Objet : Opposition – Enquête publique – Projet de lotissement (17 logements) et ouverture de voirie – Parcelles 304A & 304C – Tourinnes-la-Grosse

Réf. dossier : MC/-1.88.511/PU CoDT-554/2025/S364523

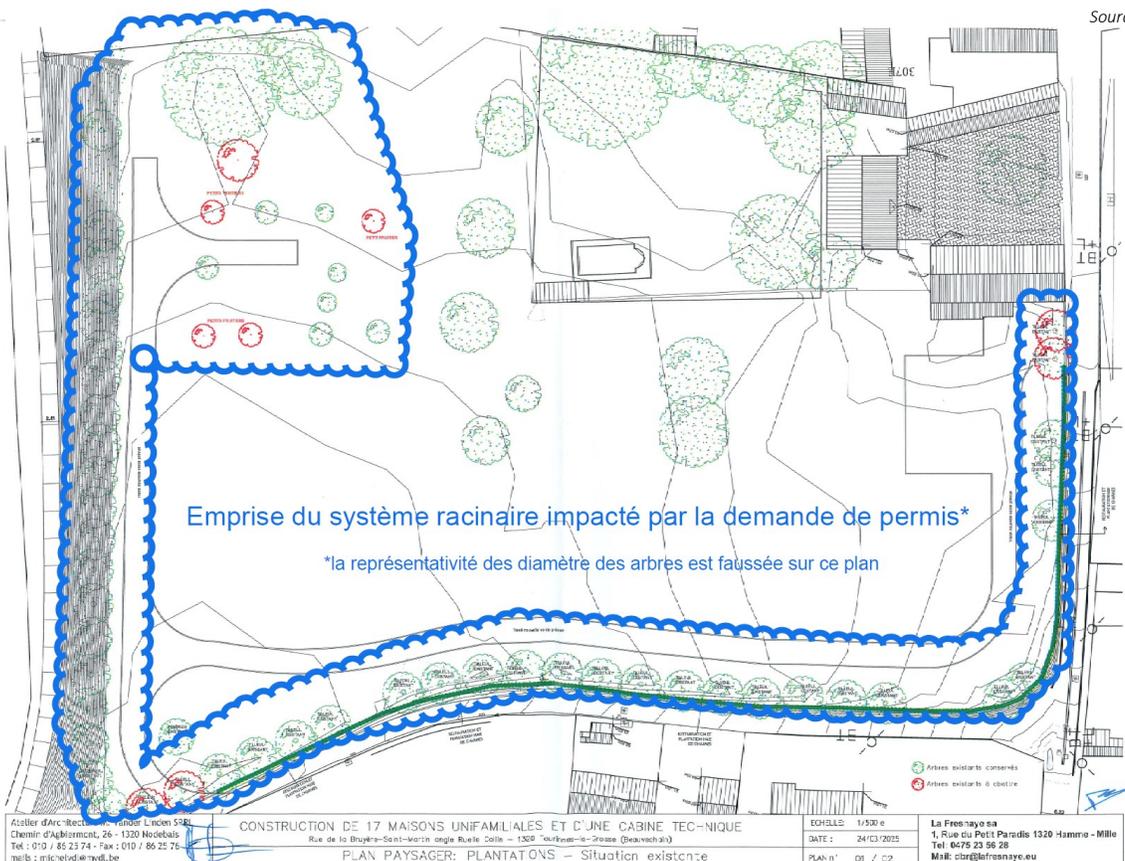
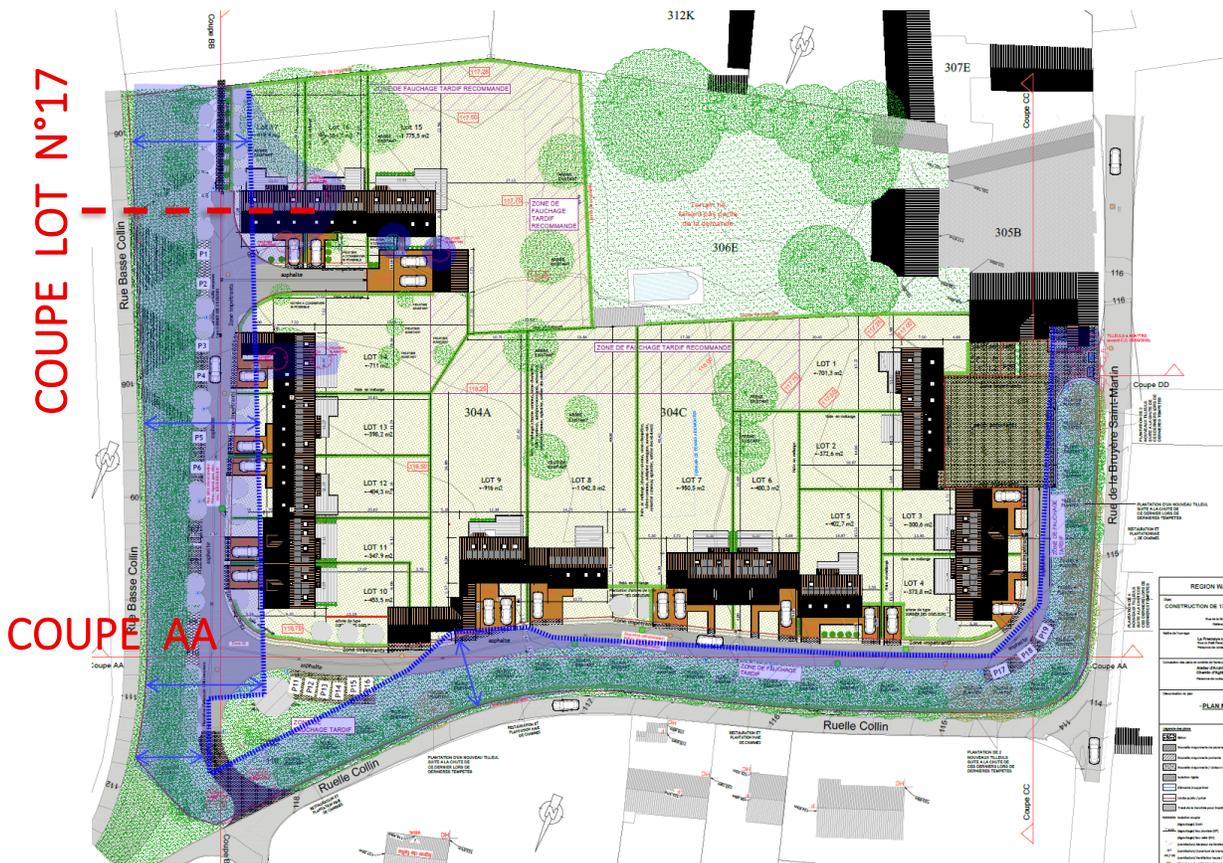
S'y ajoute un vice méthodologique : l'état des lieux graphique et la Notice d'Incidence sur l'Environnement (NEIE) reposent sur une représentation soit mensongère, soit sous-dimensionnée des houppiers.

Or, selon les principes techniques de l'arboriculture, la zone racinaire fonctionnelle s'étend au moins aussi loin que la couronne (houppier); la protection doit être calée à minima sur la couronne réelle, et même au-delà.

Lorsque les couronnes réelles sont reportées (cf. zone bleue schématisée sur les plans ci-dessous, extrait 17_Plan des plantations + 2025-03-24_TLG PU 2025 - PLAN MASSE final Signé et coupe retravaillée 2025-03-24_TLG PU 2025 - PLAN DU CONTEXTE URBANISTIQUE Signé), on constate que voiries, aires de stationnement, tranchées d'impétrants et certaines fondations empiètent pleinement sur ces zones vitales. Cela invalide la base factuelle de l'évaluation des incidences.

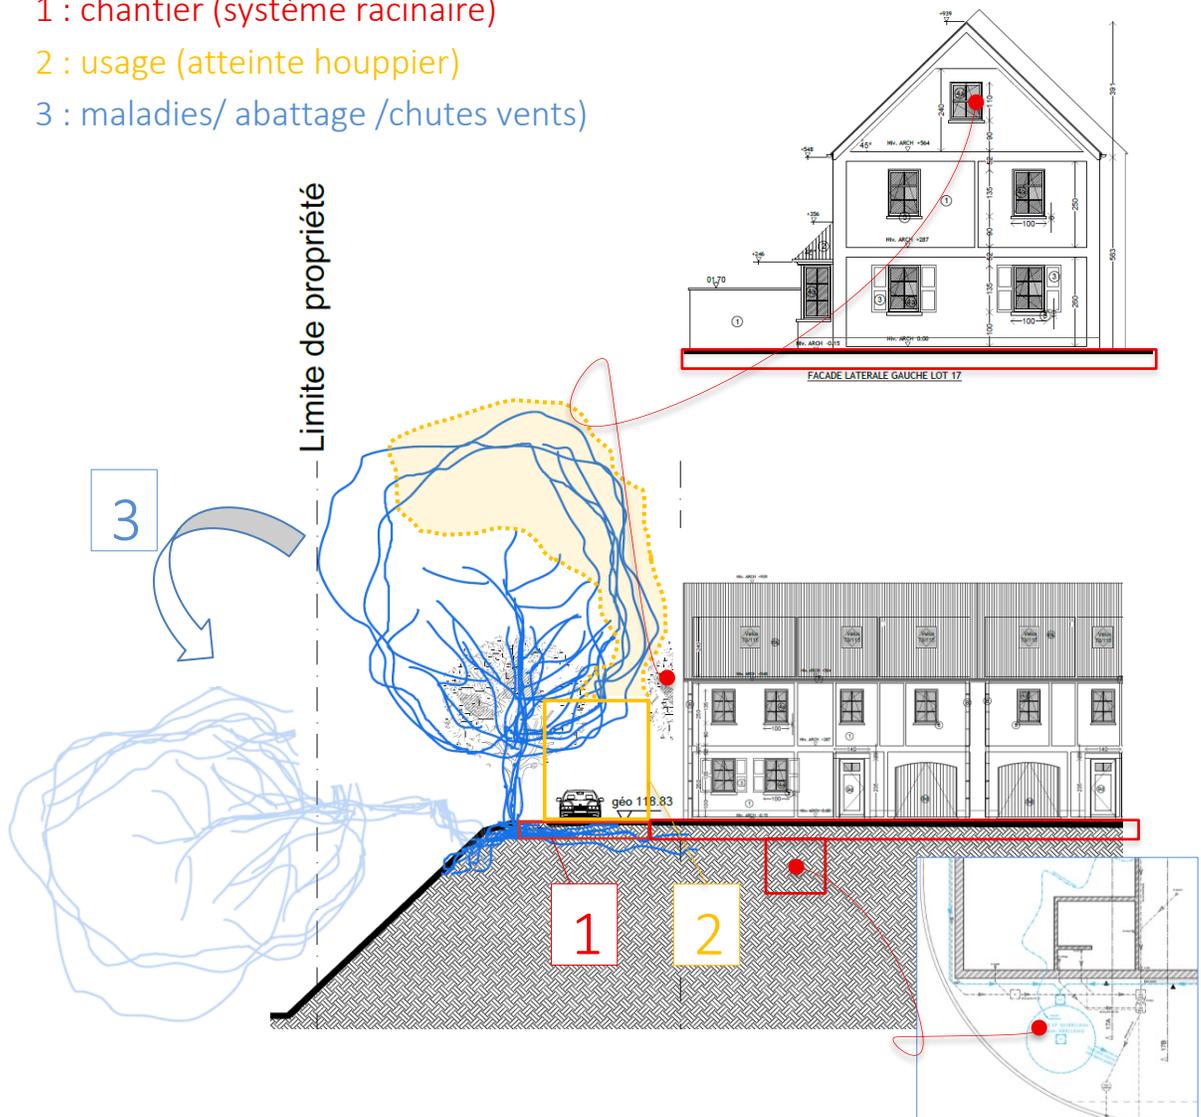
Aucune coupe n'existe pour le lot le plus critique. L'extrapolation au niveau du lot n°17 met en évidence une situation conflictuelle immédiate. Il y a fort à parier que l'ombrage des arbres existant finisse par aboutir à la demande d'élagage des arbres bordant le lot.

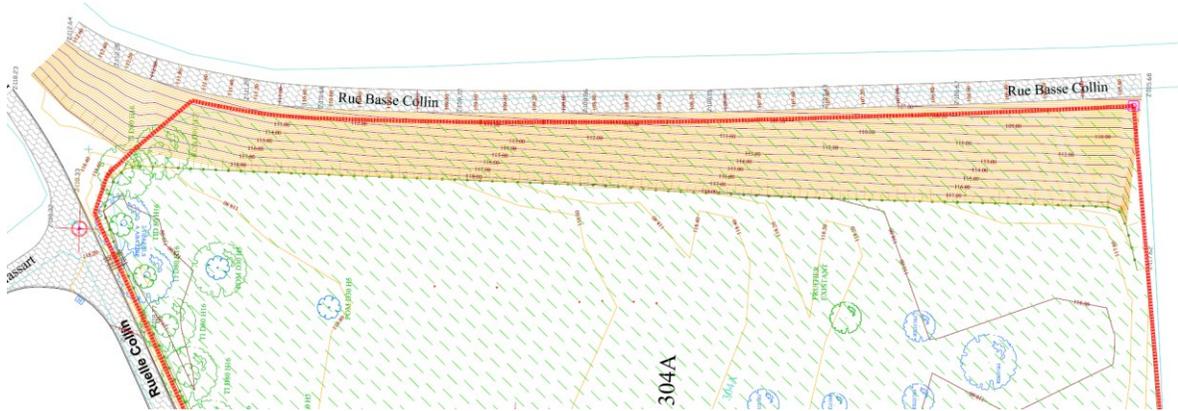
Le plan de situation existante est par ailleurs incomplet : il n'intègre pas l'alignement d'arbres remarquables le long de la rue Basse Collin, ni les arbres en bordure de parcelles voisines (cadastrées 312k et 299A) faussant l'analyse paysagère et biologique (cf. *extrait plan permis 2641_PU-A3-PlanSituationExistante-24052023 ci-dessous*). Les représentations graphiques des couronnes ne sont pas intelligibles et aucun relevé phytosanitaire joint par le demandeur ne permet d'objectiver essences/varietés, circonférences et états sanitaires (ce qui devrait inclure l'ensemble des sujets des parcelles cadastrales, notamment le verger).

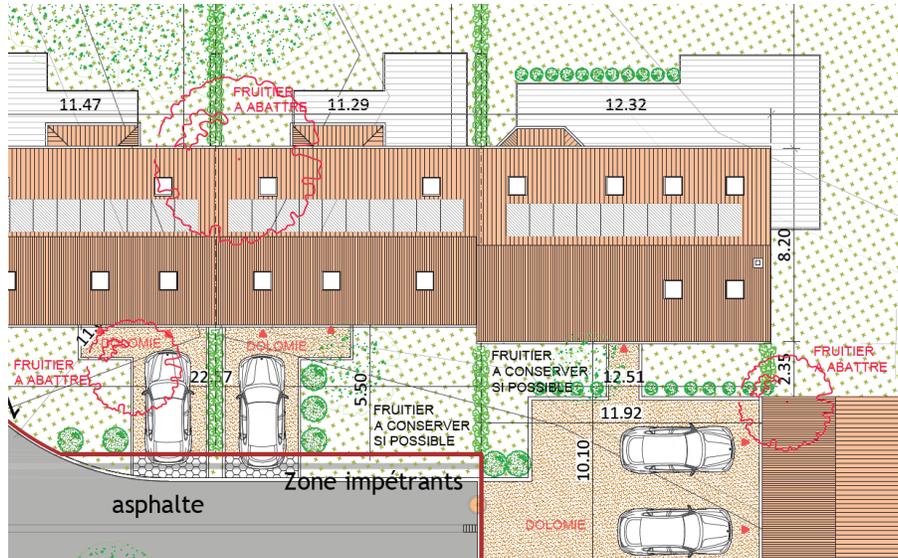
Il en va de même pour le plan de contexte (cf. *ci-dessous 2025-03-24_TLG PU 2025 - PLAN DU CONTEXTE URBANISTIQUE Signé*) qui ne présente pas le contexte environnant direct. Pourtant, le projet propose une connexion piétonne vers la plaine de jeu à travers le boisement. Il serait intéressant de connaître l'articulation du projet avec le contexte, non ? Les représentation des circonférences des arbres d'alignement sont mensongères (quasi aussi petit que dans le verger).

Où est le contexte du « plan de contexte » ?

Extrait : 2021-05-21_TLG_PU 2020_PLAN MASSE (à gauche, 2021) et 2025-03-24_TLG_PU 2025 - PLAN MASSE final Signé (à droite 2025)

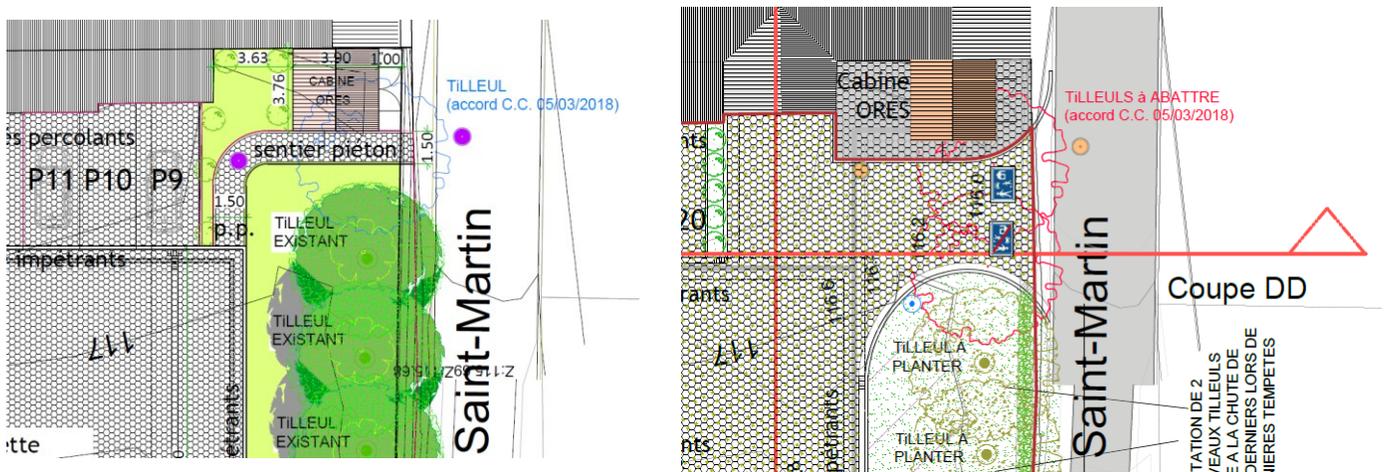
La notice mentionne que, lors d'une première demande, le DNF aurait accepté l'abattage d'un seul tilleul, « *l'accès étant à la base exclusivement piéton* ». Le projet réintroduit aujourd'hui deux accès carrossables et vise quatre abattages. Transposer une appréciation circonstanciée (1 arbre pour un accès piéton) à une configuration radicalement différente (accès carrossables, emprises plus lourdes) est juridiquement infondé et techniquement inopérant.

Extrait : 2021-05-21_TLG_PU 2020_PLAN MASSE (à gauche, 2021) et 2025-03-24_TLG PU 2025 - PLAN MASSE final Signé (à droite 2025)

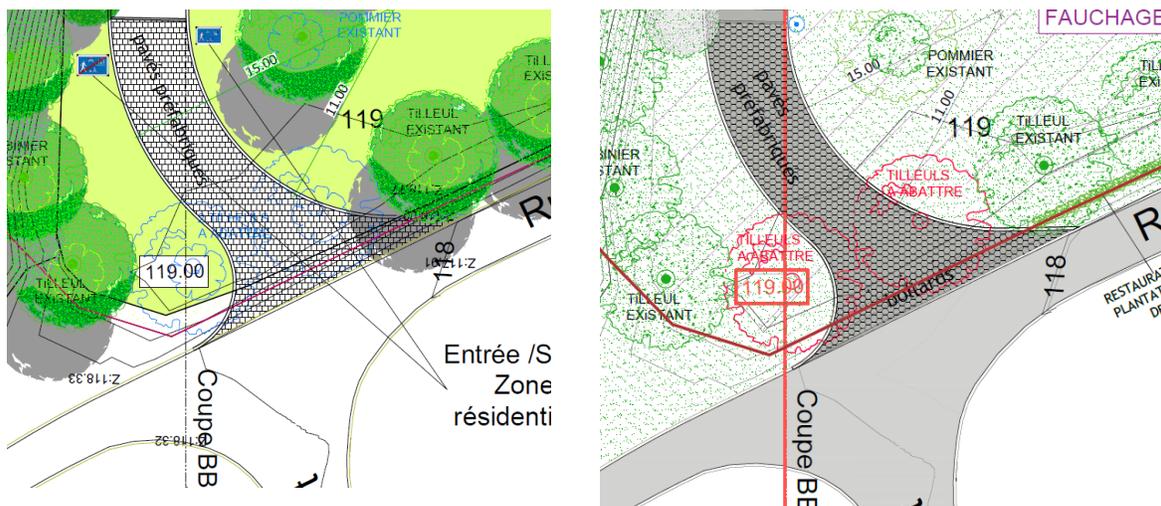
Le site est inséré dans un maillage étroit et sensible (église/école/murs), dominé par des ruelles (Bruyère Saint-Martin, Colin, Basse-Collin, Massart) à profil rural. Le projet introduit une voirie interne de 4 m et 2 accès (rue Bruyère Saint-Martin / ruelle Colin) qui déportent des flux supplémentaires dans ce réseau fragile. Plusieurs points rendent l'implantation inadaptée et accidentogène.
